# Projet d'agrandissement de l'hôpital Sainte-Justine

Propositions d'amélioration de  
l'intégration urbaine pour les résidents  
des avenues Brighton et McShane

# Mesures proposées pour l'intégration du bâtiment 7 au voisinage résidentiel

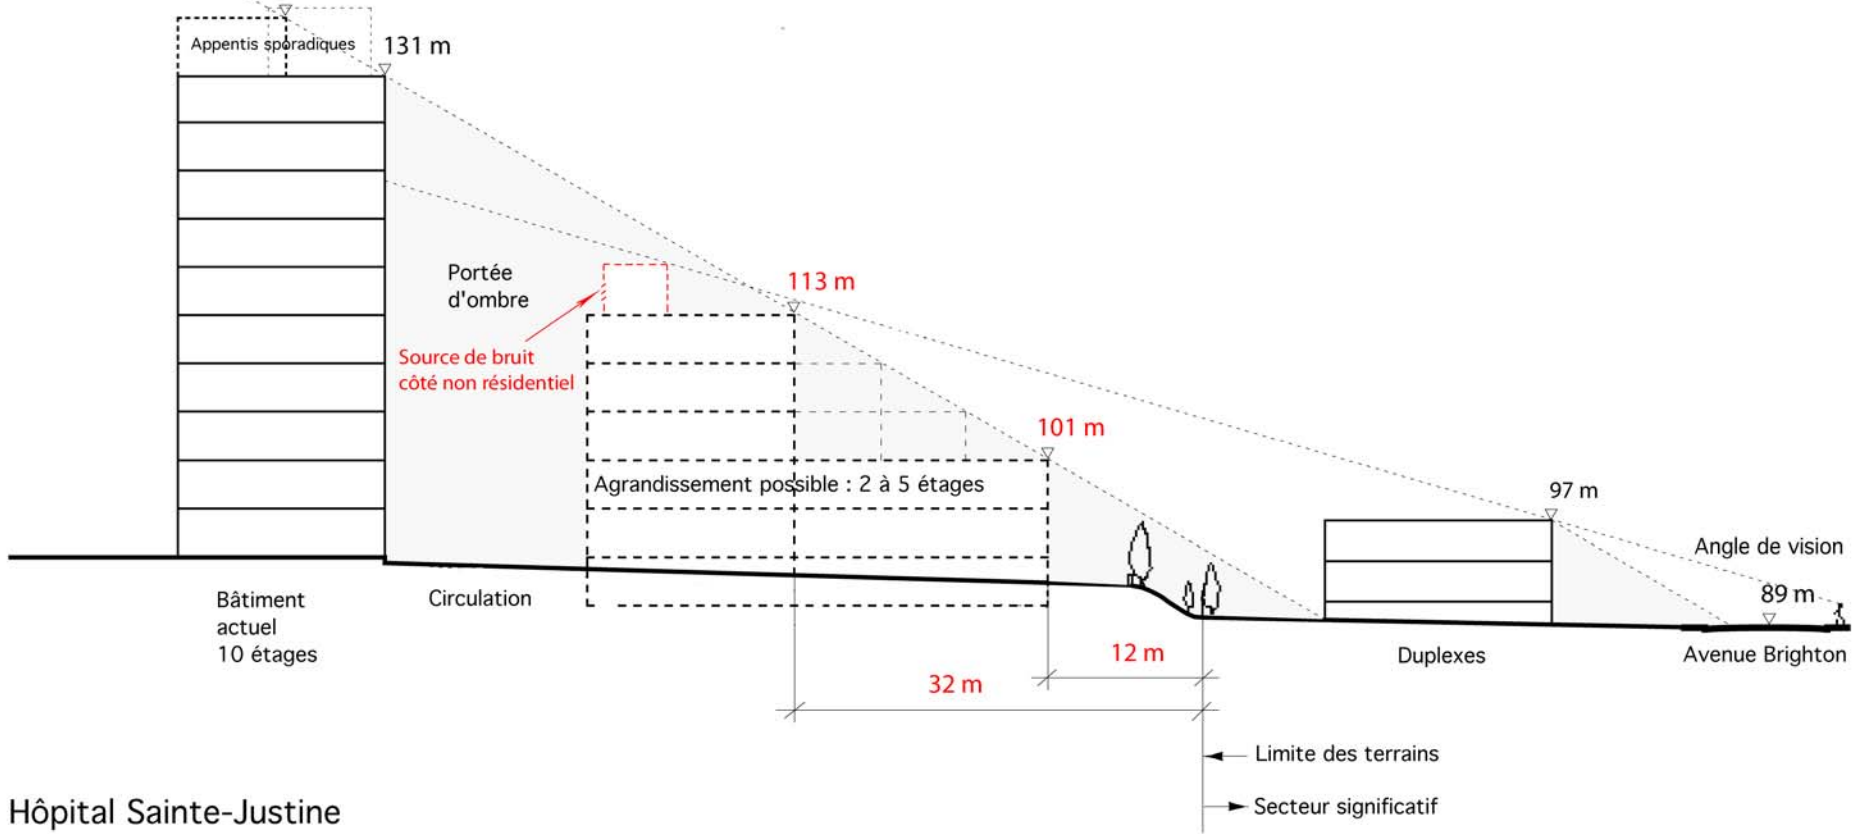
Le projet de règlement actuel permet la construction d'un bâtiment de 5 étages à seulement 5 mètres de la limite de propriété, contrairement à l'illustration suivante, extraite du plan d'aménagement et de développement du Groupe Cardinal et Hardy :

L'agrandissement ne doit pas aggraver la portée d'ombre que projette le bâtiment existant sur les résidences bordant l'avenue Brighton.

*79. Le bâtiment sur l'avenue McShane doit respecter les limites suivantes :*

<i>Hauteur maximale en étages</i>	<i>2</i>	<i>3</i>	<i>4</i>	<i>5</i>
<i>Cote altimétrique maximale en mètres par rapport au niveau de la mer</i>	<i>103</i>	<i>107</i>	<i>111</i>	<i>115</i>
<i>Distance minimale en mètres de la limite latérale nord du terrain</i>	<i>10</i>	<i>16,5</i>	<i>23,5</i>	<i>30</i>

83. La distance entre la limite latérale nord du terrain et le ~~rez de chaussée~~ *SOUS-sol* du bâtiment doit être d'au moins 5 mètres.

**SECTION X  
NORMES POUR L'EMPLACEMENT 7 (Pavillon au nord du passage  
Ellendale)**

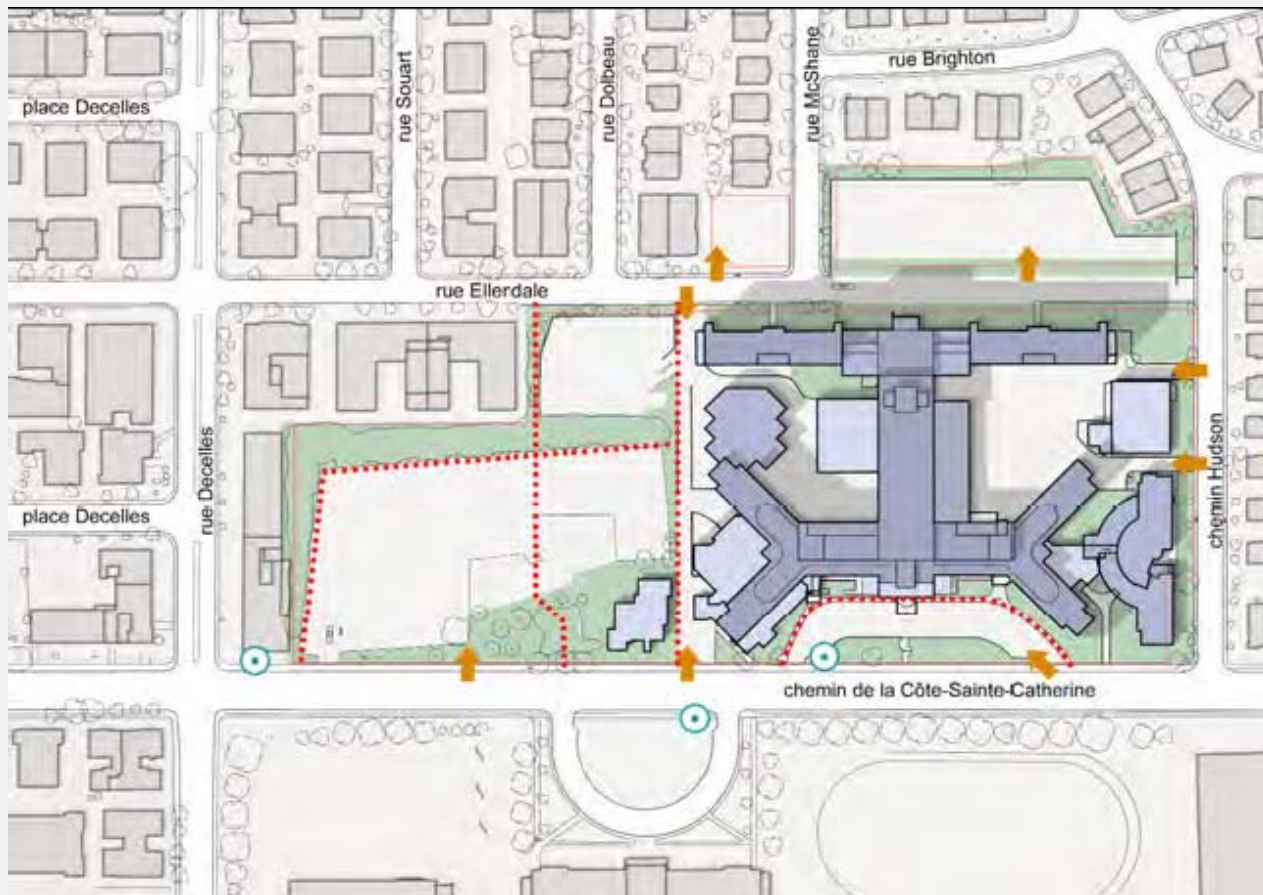
Le libellé actuel de la section X n'empêche pas que tous les 5 étages autorisés soient occupés par un stationnement étagé et ouvert.

*84.1. Si un stationnement est construit, celui-ci doit être en bâtiment fermé et au sous-sol.*
